## 「荒川河川整備計画（骨子）」に対する意見

「荒川河川整備計画（骨子）」に対する意見

図 4.3.9 連続性確保のイメージ

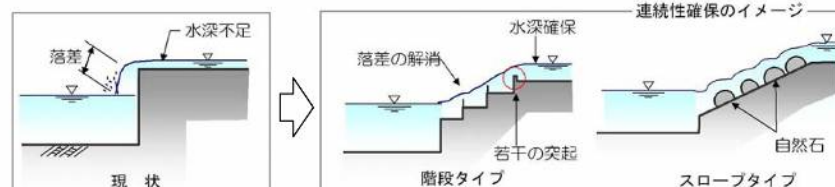
施設管理者や地域と協働して本川と支川・水路との間の落差を解消し、生物の移動可能範囲の拡大を図る。

国管理施設については、可能な限り簡易的な方法で落差を解消するものとし、許可工作物については、施設の改築等にあわせて魚道の設置・改善に努めるよう施設管理者に指導するとともに、改善にあたって必要な連携を図る。

目的	整備箇所
樋門と河川の落差解消	向鶴岡川落差工、奈佐川第3樋門、寺内第一樋門、上之郷樋門
